Datum	Ons kenmerk	Telefoonnummer	Contactpersoon
8 november 2022	Z/180640	088-7430 000	De heer M. Reinders
Bijlage(n)	Uw kenmerk	Registratienummer	Onderwerp
-1-	BP-2022-0053	-VZO-	Beoordeling milieuparagraaf ikv RO realiseren woningen tpv voormalige klompenfabriek; Schootsestraat 45 Schijndel

Op 4 augustus 2022 stuurde u ons een e-mail. U verzocht ons de milieuaspecten in de toelichting "Schootsestraat 45 Schijndel" te beoordelen. Er is een toelichting opgesteld (3 augustus 2022). Op 12 oktober 2022 stuurde u ons een e-mail met aanvullende stukken (aangepast bodemonderzoek en een vormvrije m.e.r.-beoordeling). In deze brief leest u het resultaat van onze beoordeling.

Figuur 2: Boorplan onderzoek 2022, met referentielijn.

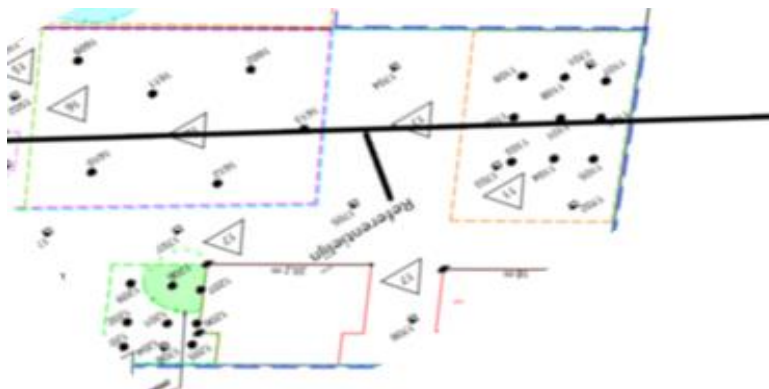
6. De verontreiniging met PAK in de grond is nog niet afgeperkt. Dit dient in het kader van het initiatief alsnog te gebeuren.
7. Rondom de PAK verontreiniging zijn volledige lagen met asfalt aangetroffen vanaf 0,5 tot 1,0 m-mv. Wat is de omvang van deze lagen en wat gebeurt er met deze lagen asfalt in relatie tot het initiatief? Is er sprake van teerhoudend asfalt c.q. wat is de samenstelling van deze lagen? Ook elders worden volledige lagen met puin aangetroffen, hiervoor geldt min of meer hetzelfde. Dit moet inzichtelijk worden gemaakt.

8. Er zijn op twee plaatsen sterke verontreinigingen aangetoond met zware metalen (koper en zink) in de grond. De omvang van deze verontreinigingen is onvoldoende vastgesteld; althans, wij zien niet duidelijk de afperkende boringen terug op de situatietekening. Dit dient dan ook alsnog te gebeuren. Er moet duidelijk zijn aangetoond dat er geen sprake is van een geval van ernstige bodemverontreiniging.

9. Ter plaatse van de druppelzone is de grond matig verontreinigd met PCB's. Voor de stof PCB geldt namelijk dat sprake kan zijn van een gevoelige situatie (volumecriterium niet van toepassing), waarbij ook bij gehalten kleiner dan de interventiewaarde een saneringsnoodzaak kan gelden. Milon adviseert deze grond te verwijderen; hier zijn wij het mee eens. Wel is het voor ons niet duidelijk of er verticale afperking heeft plaatsgevonden.

Ons advies is om het rapport op bovengenoemde punten aan te passen en/of aan te vullen en een nieuw onderzoeksvoorstel (met boorplan) voor te leggen aan de ODBN. Bij dit voorstel dient ook het rapport van het eindsituatieonderzoek van Verhoeven Milieutechniek uit 2012 toegezonden te worden naar de ODBN, zodat deze direct kan worden getoetst.

Figuur 1: Uitsnede Signaleringskaart EV (locatie groen omlijnd).

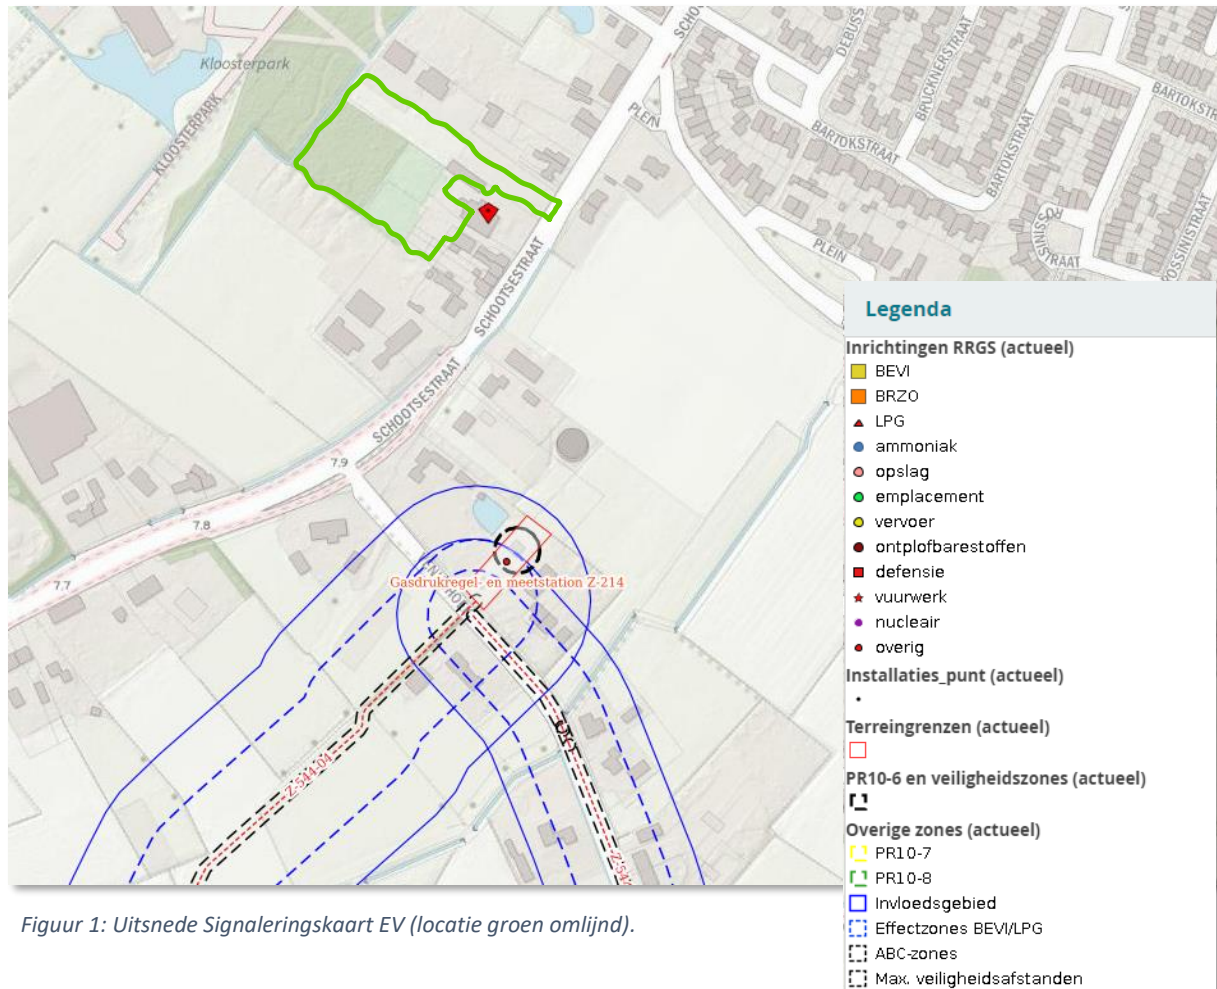
1. De uitsnede van de risicokaart op pagina 44 van de toelichting laat niet de risicocontouren en invloedsgebieden zien van de nabijgelegen buisleiding en inrichting (Gasdrukmeet- en regelstation). De bijgevoegde uitsnede van de Signaleringskaart EV is als bijlage 1 bijgevoegd. Deze dient in de rapportage ter vervanging te worden ingevoegd.
2. Onder het kopje "groepsrisico" op pagina 44 van de toelichting wordt een uitleg gegeven van dit begrip. Deze uitleg is echter niet geheel correct. De tekst dient door het volgende te worden vervangen:
